DEPARTEMENT DE LA SOMME
AMIENS METROPOLE

PROJET DE CONSTRUCTION D'UN DEPÔT DE BUS A RIVERY
DEMANDE D'AUTORISATION UNIQUE AU TITRE DE LA LOI SUR L'EAU RELATIVE AU
REJET DES EAUX PLUVIALES

RAPPORT D'ENQUÊTE ET CONCLUSIONS MOTIVEES DE LA COMMISSAIRE
ENQUÊTRICE

SCHÉMA DE PRINCIPE D'UN SÉPARATEUR À HYDROCARBURES MUNI D'UN DÉBOURBEUR ET D'UN FILTRE COALESCEUR

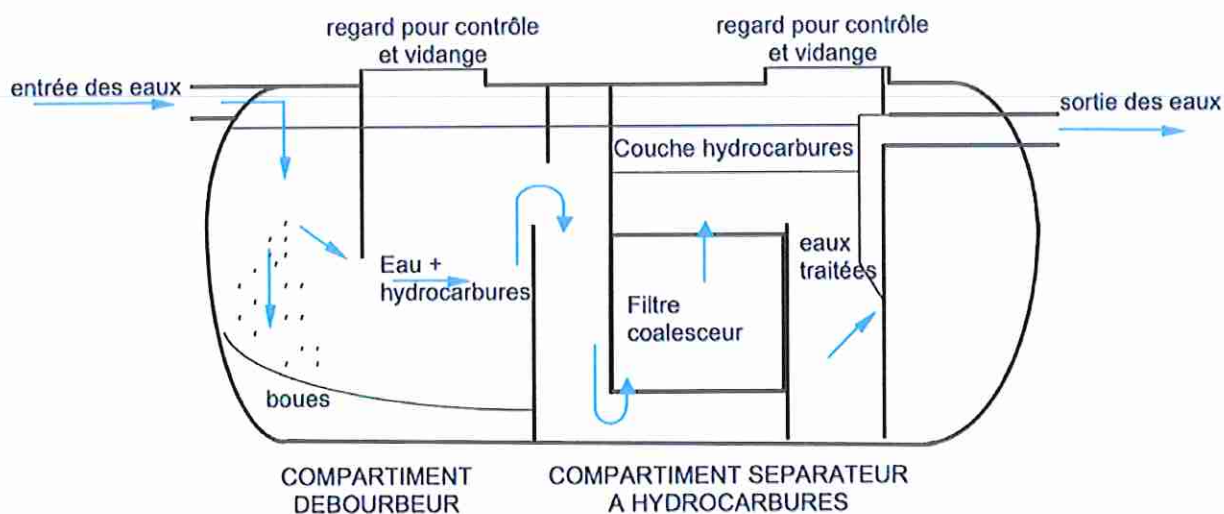
Observation n°3 : inefficacité des séparateurs d'hydrocarbures

La remarque concerne l'inefficacité pour traiter des eaux dont la concentration en hydrocarbures est inférieure à 5 mg.

Les réponses des services d'Amiens Métropole se basent sur l'arrêté du 04/06/04 relatif aux prescriptions générales applicables aux installations classées soumises à déclaration sous la rubrique 2930 et à l'arrêté du 15/04/10 relatif aux prescriptions générales applicables aux stations-service soumises à déclaration sous la rubrique n° 1435 de la nomenclature des installations classées pour la protection de l'environnement.

Même sans traitement par séparateurs d'hydrocarbures, les rejets du projet respecteront donc les valeurs limites indiquées dans ces arrêtés puisqu'ils y seront très nettement inférieurs. Les séparateurs d'hydrocarbures seront donc bien efficaces en cas de pollution accidentelle.

Comme le montre le schéma ci-dessous les séparateurs à hydrocarbures sont munis d'un débourbeur et d'un filtre coalesceur sur lequel viennent se fixer les hydrocarbures. Ce choix se révèle donc pertinent et efficace. On se reportera à la page 98 du dossier soumis à enquête publique qui présente les modalités d'entretien de ces ouvrages. En effet, pour garantir leur efficacité, l'entretien de ces dispositifs doit être rigoureux.
